Categoria: ATTREZZATURE

IMPIANTO IDROVORO PER CANALE FIUMICINO

TAVOLA
URB 10

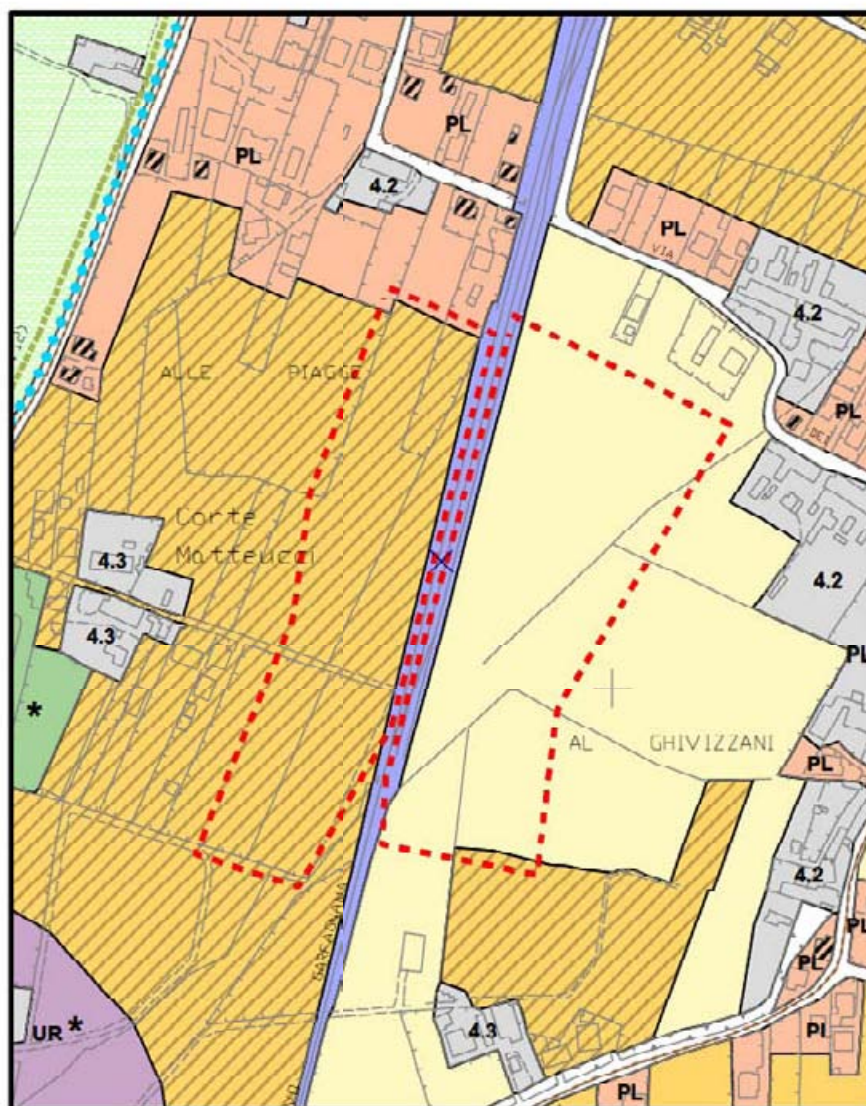
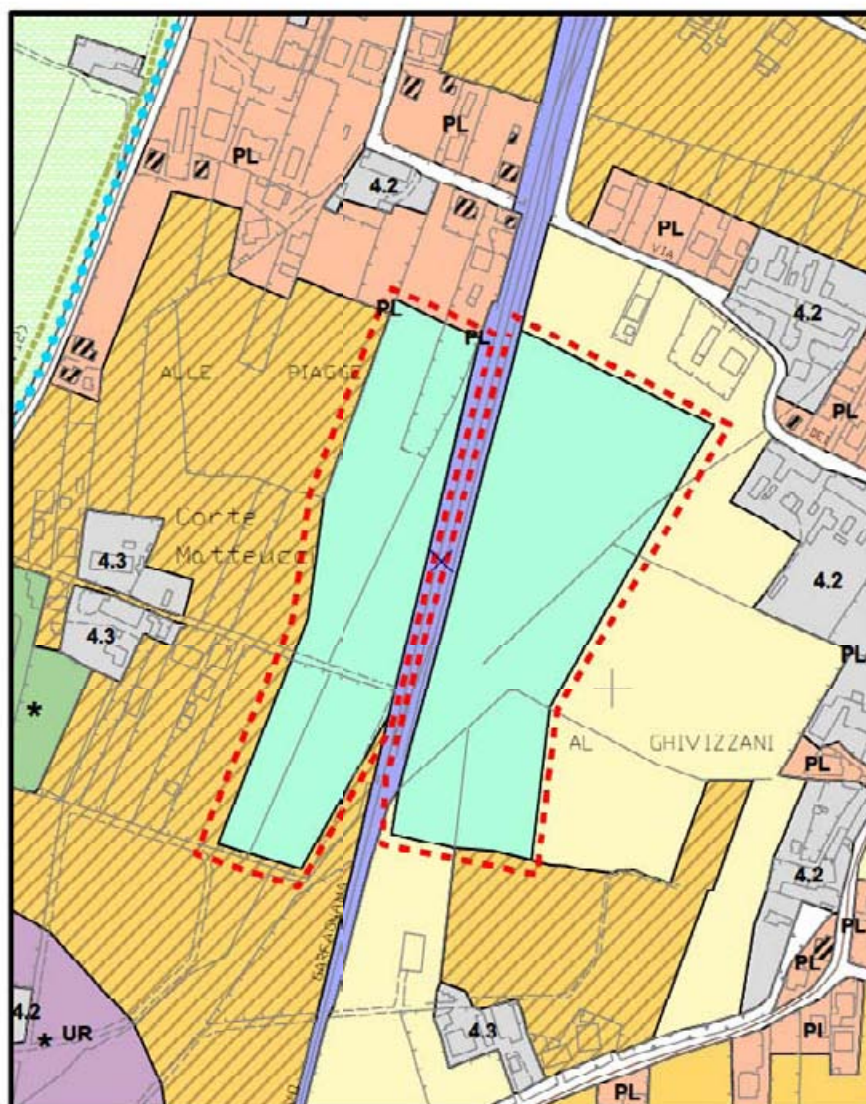
Previsione di interventi di regimazione idraulica lungo il corso del canale Fiumicino: due casse di espansione denominate "cassa Fiumicino" e "cassa Roggia dei Berti".

Per la previsione suddetta si assegna una destinazione urbanistica di tipo *aree per interventi di regimazione idraulica* (art. 26 delle NTA) modificando porzioni di terreno attualmente destinate ad *aree agricole periurbane* (art. 31.2) ed *aree a prevalente uso agricolo* (art. 31.3).

TAVOLA
URB 10

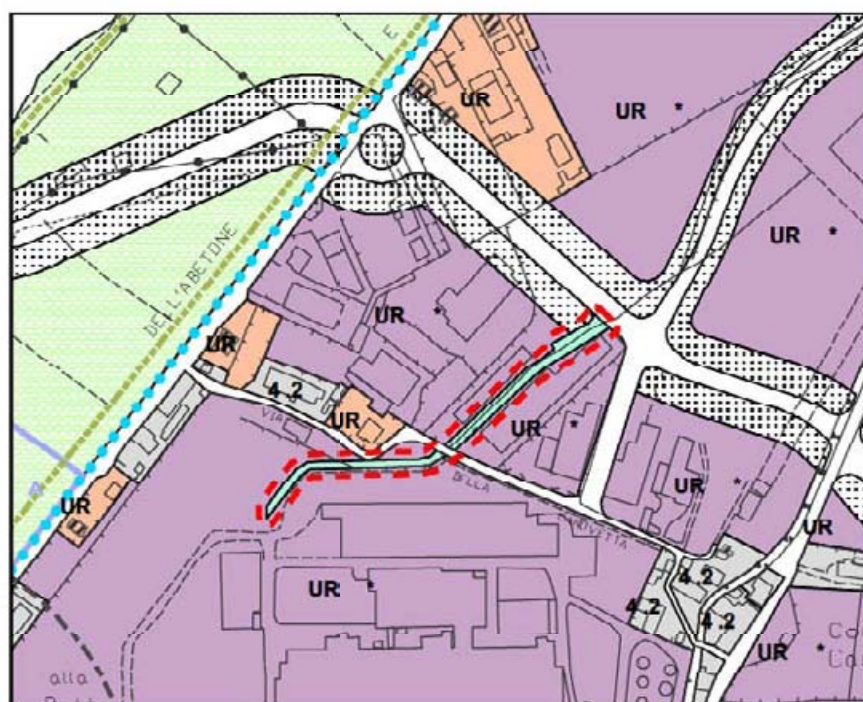
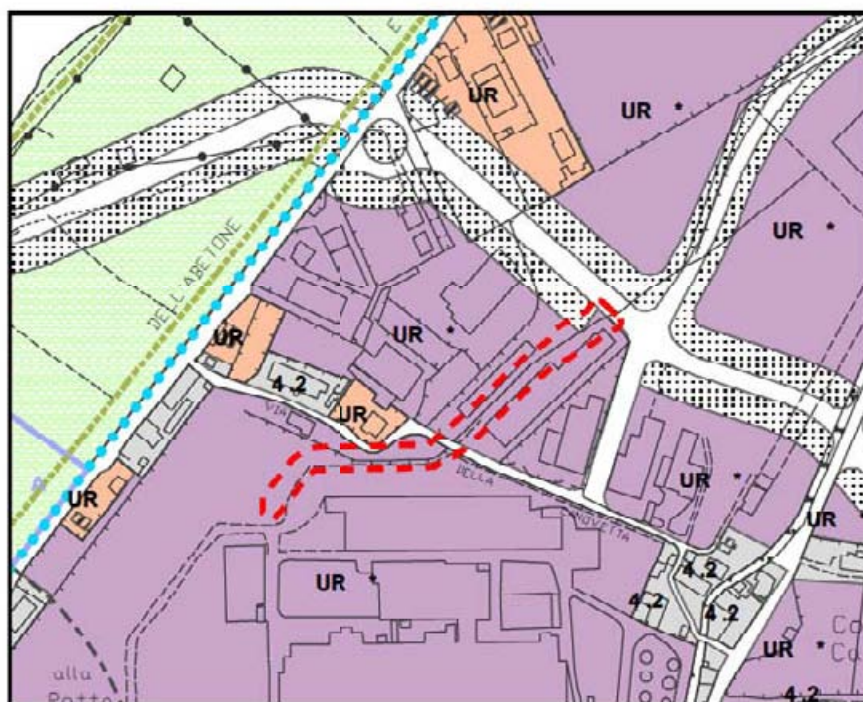
Previsione di interventi di regimazione idraulica lungo il corso del canale Fiumicino.

Per la previsione suddetta si assegna una destinazione urbanistica di tipo *aree per interventi di regimazione idraulica* (art. 26 delle NTA) modificando porzioni di terreno attualmente destinate ad *aree produttive concentrate* (art. 122)

TAVOLA
URB 10

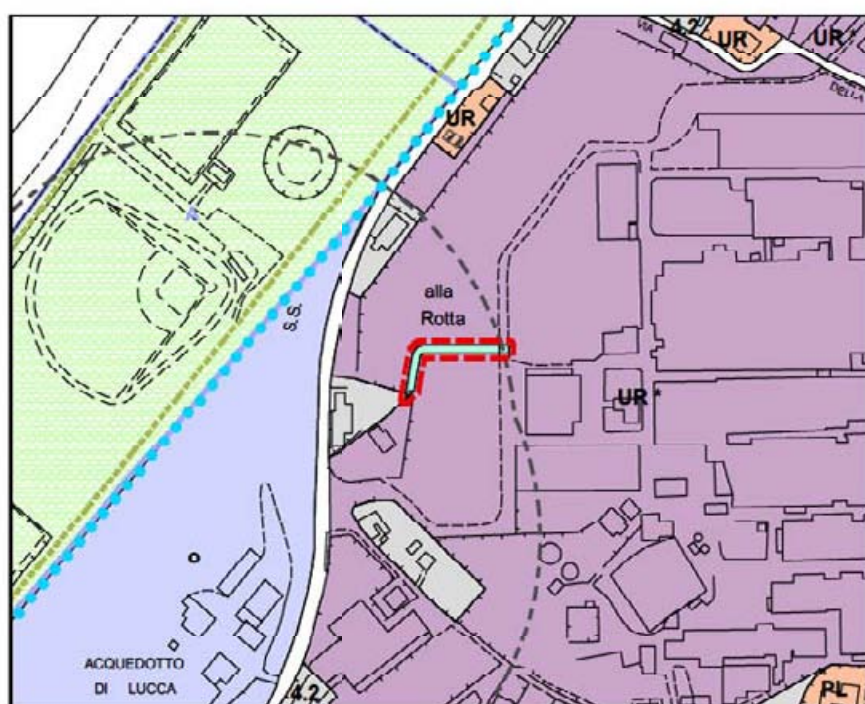
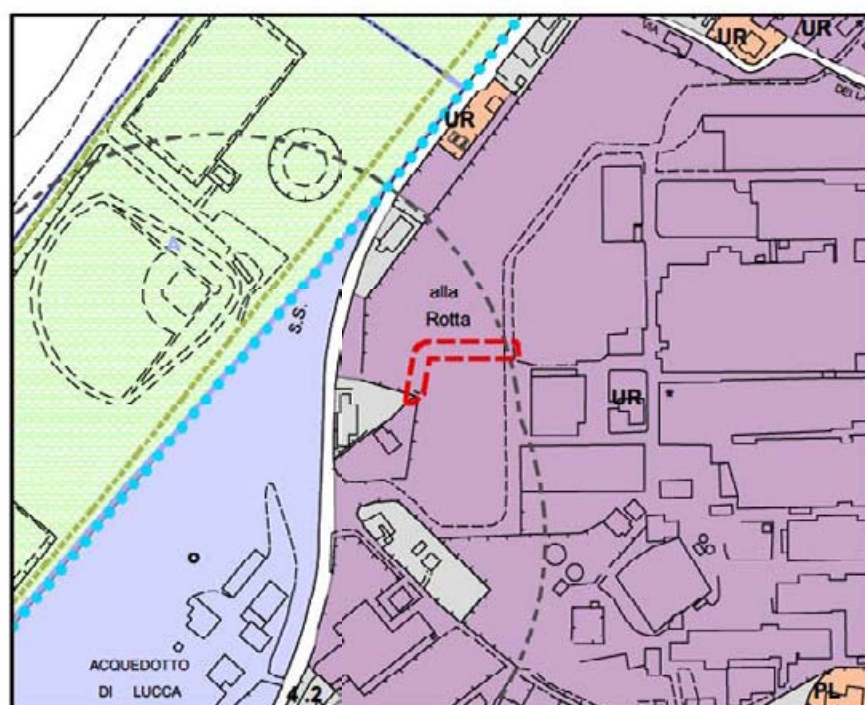
Previsione di interventi di regimazione idraulica lungo il corso del canale Fiumicino.

Per la previsione suddetta si assegna una destinazione urbanistica di tipo *aree per interventi di regimazione idraulica* (art. 26 delle NTA) modificando porzioni di terreno attualmente destinate ad *aree produttive concentrate* (art. 122).

TAVOLA
URB 8

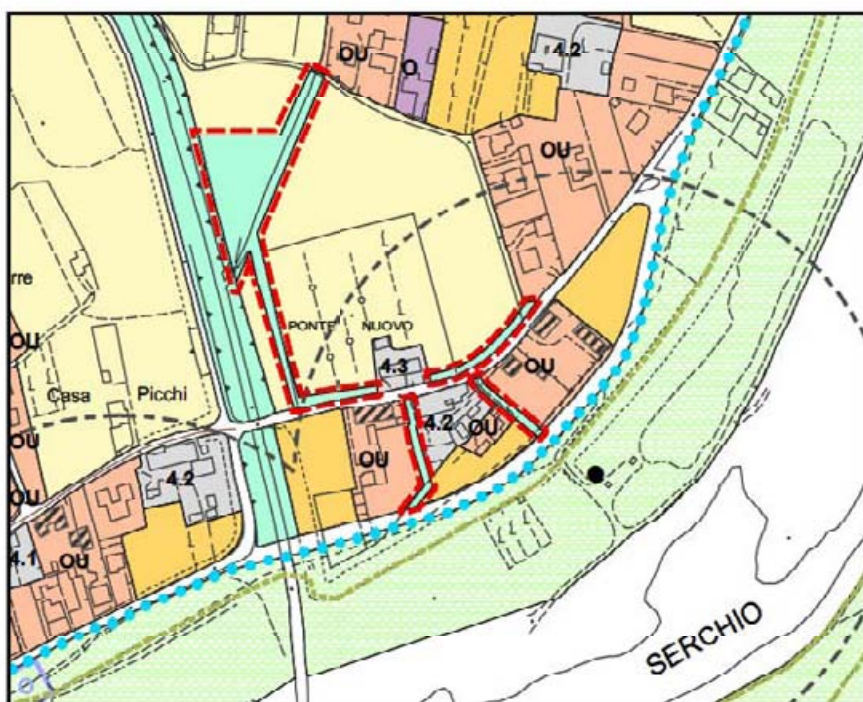
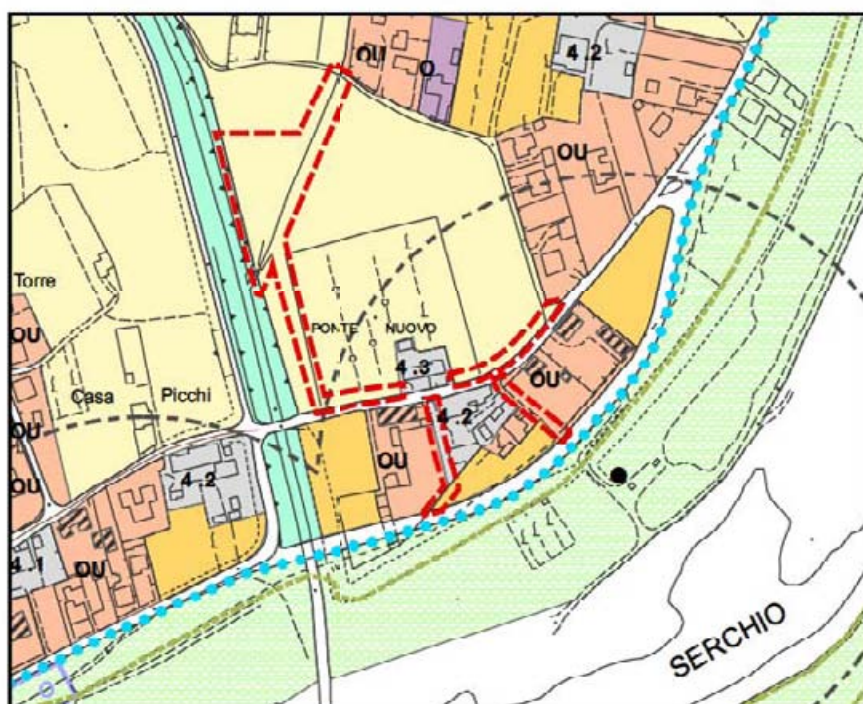
Previsione di interventi di regimazione idraulica in loc. Ponte Nuovo

Per la previsione suddetta si assegna una destinazione urbanistica di tipo *aree per interventi di regimazione idraulica* (art. 26 delle NTA) modificando porzioni di terreno attualmente destinate ad *aree agricole infraurbane* (art. 31.1), *aree a prevalente uso agricolo* (art. 31.3), *edifici storici – corti rurali* (art. 46), *residenza OU* (art. 114).

**TAV.
NM.17**

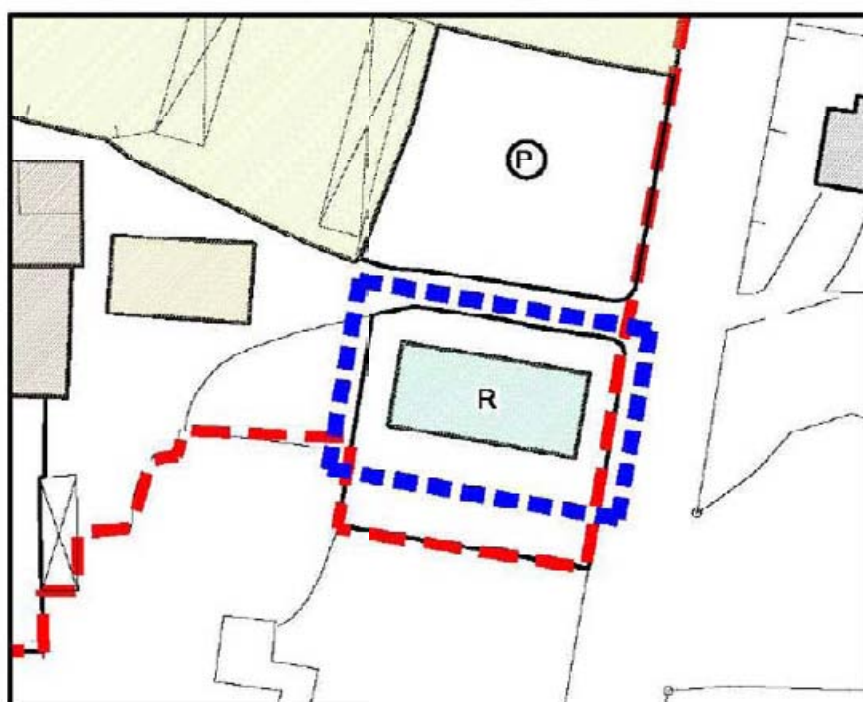
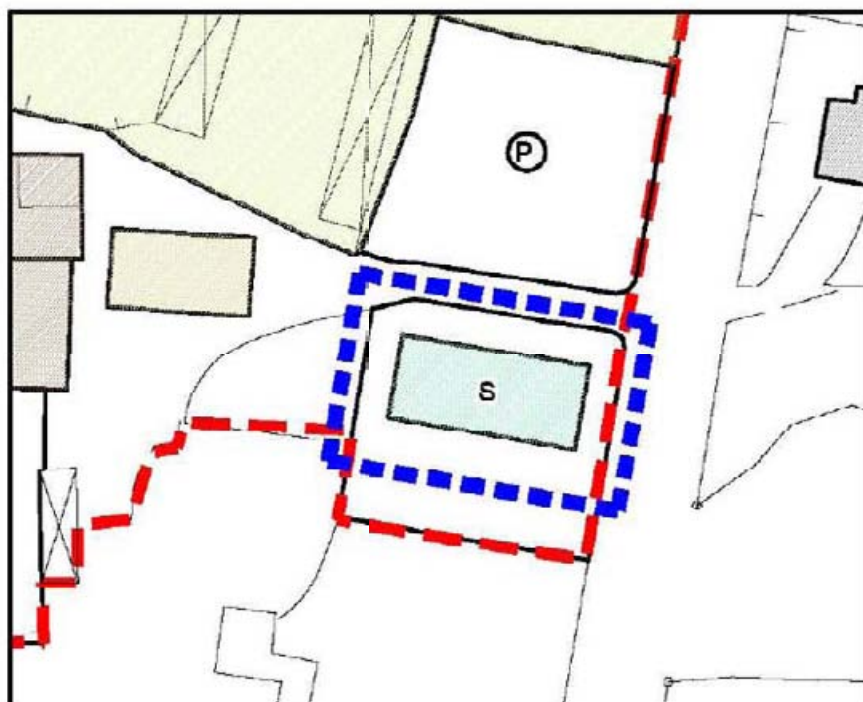
Trattasi di ex scuola elementare da riconvertire in funzioni abitative.

Per la previsione suddetta si mantiene la stessa destinazione urbanistica di tipo *edifici moderni con caratteri difforni dall'edificato preesistente* (art. 106 delle NTA) modificandone la sottoclasse *da edifici speciali (S) a edifici residenziali (R)*.

TAVOLA URB 10	limite di variante scala 1:5000	STATO ATTUALE STATO IN VARIANTE	5.04
------------------	---	--	---

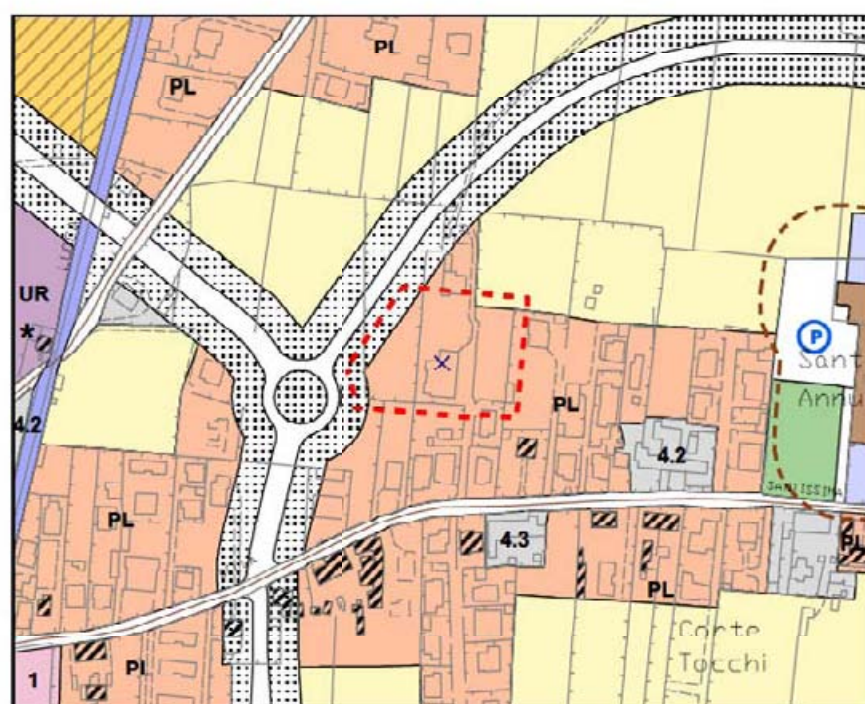
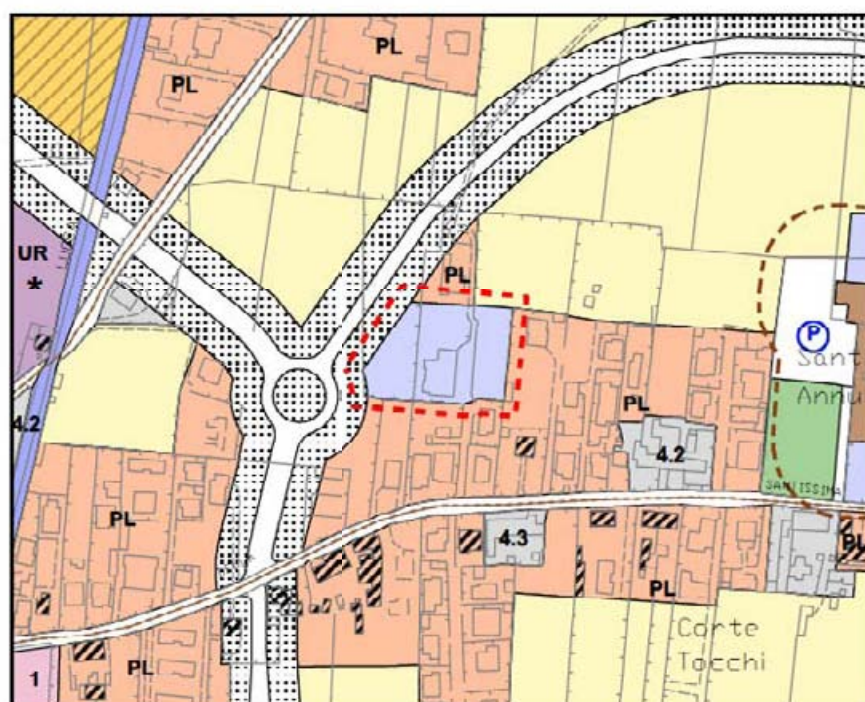
Trattasi di ex scuola elementare da riconvertire in funzioni abitative.

Per la previsione suddetta si assegna una destinazione urbanistica di tipo *aree residenziali PL* (art. 112 delle NTA) modificando un terreno attualmente destinato ad *attrezzature di interesse locale* (art. 133).

TAVOLA URB 10	limite di variante scala 1:5000	STATO ATTUALE STATO IN VARIANTE	5.05
------------------	---	--	---

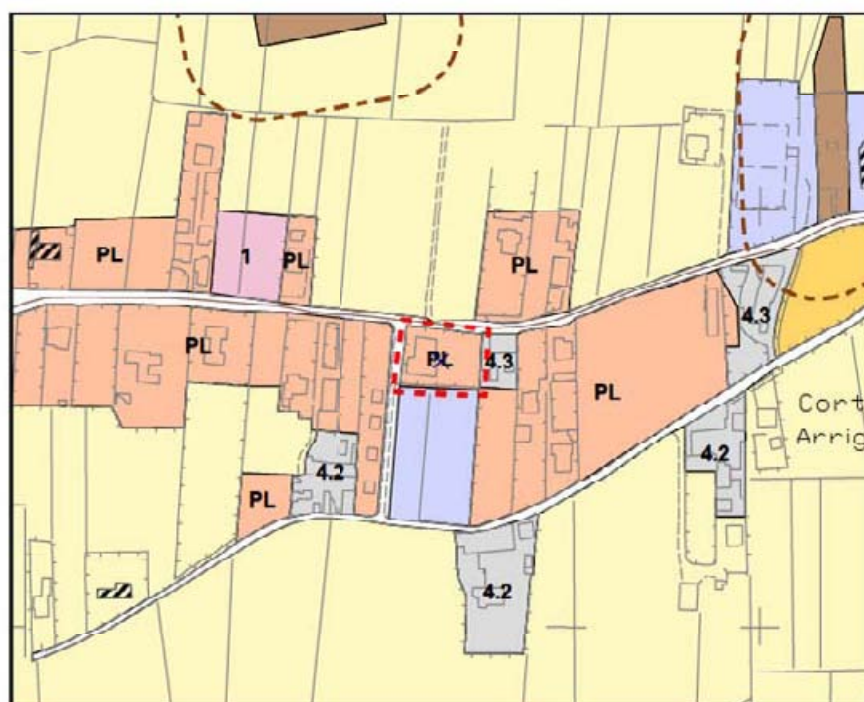
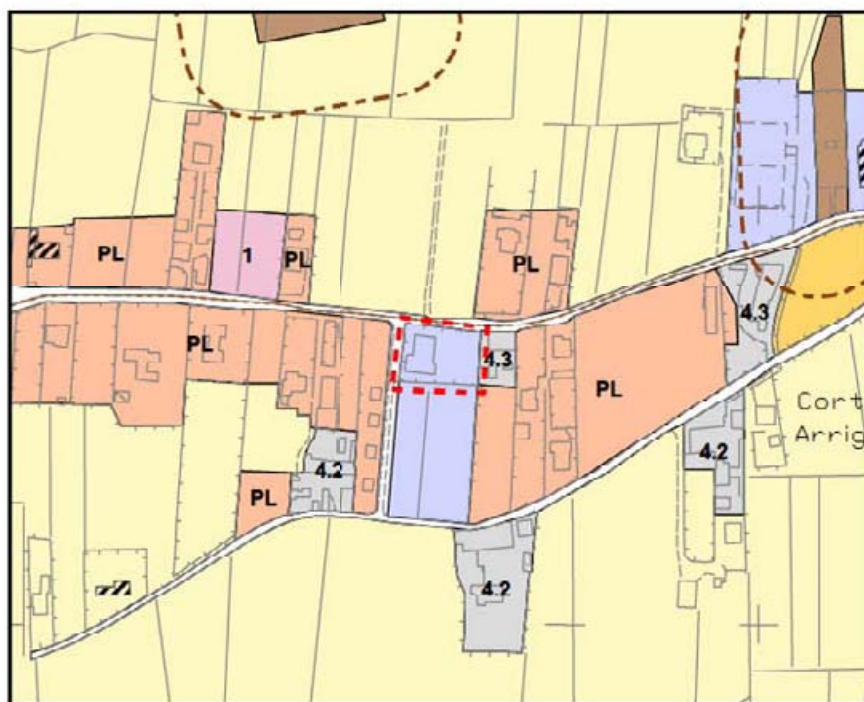
Trattasi di ex scuola materna da riconvertire in funzioni abitative.

Per la previsione suddetta si assegna una destinazione urbanistica di tipo *aree residenziali PL* (art. 112 delle NTA) modificando porzione di terreno attualmente destinata ad *attrezzature di interesse locale* (art. 133).

TAVOLA URB 1	limite di variante scala 1:5000	STATO ATTUALE STATO IN VARIANTE	5.06
-----------------	---	--	---

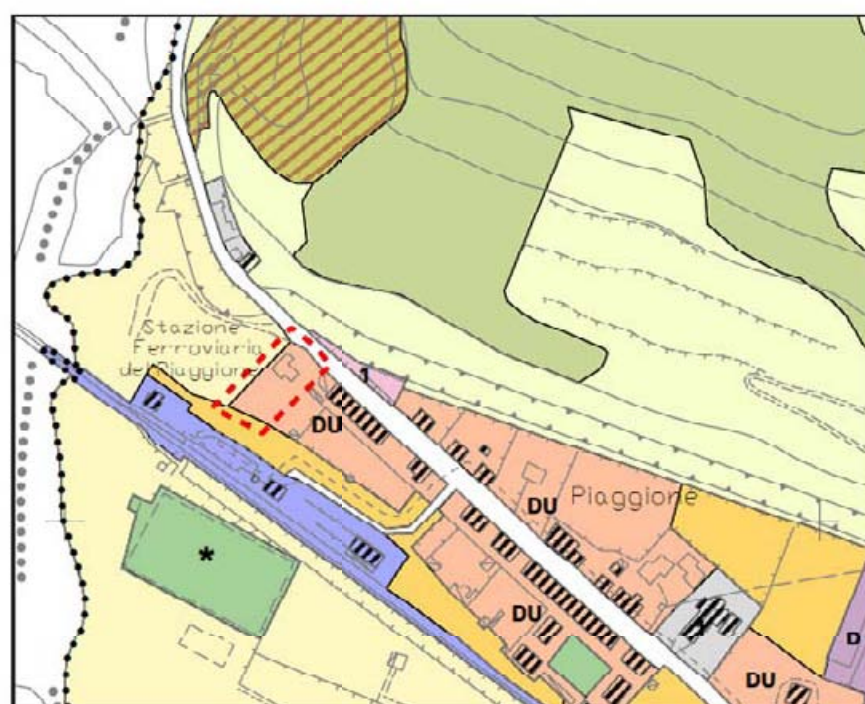
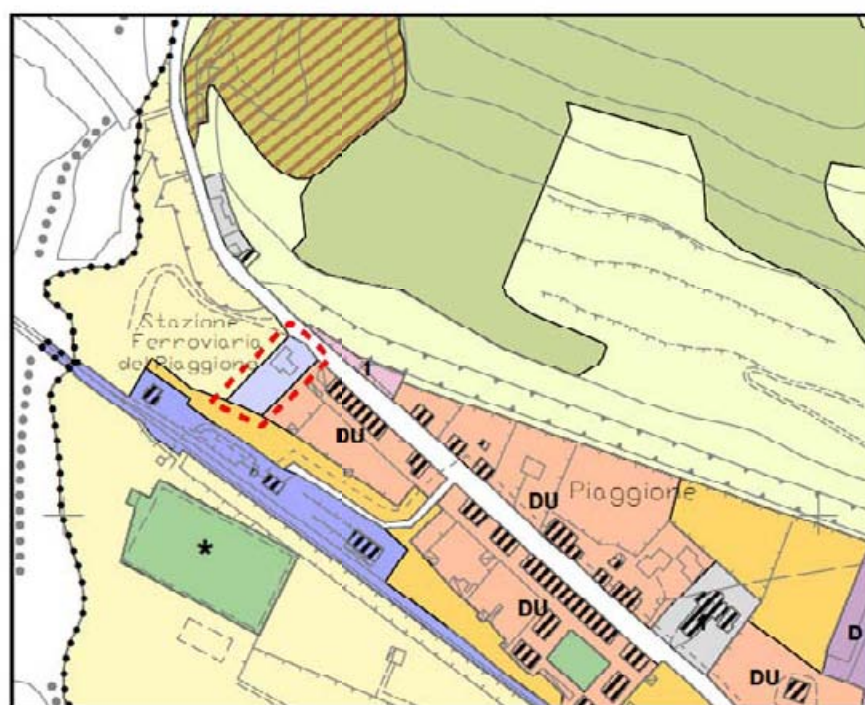
Trattasi di ex scuola elementare da riconvertire in funzioni abitative.

Per la previsione suddetta si assegna una destinazione urbanistica di tipo *aree residenziali DU* (art. 114 delle NTA) modificando un terreno attualmente destinato ad *attrezzature di interesse locale* (art. 133).
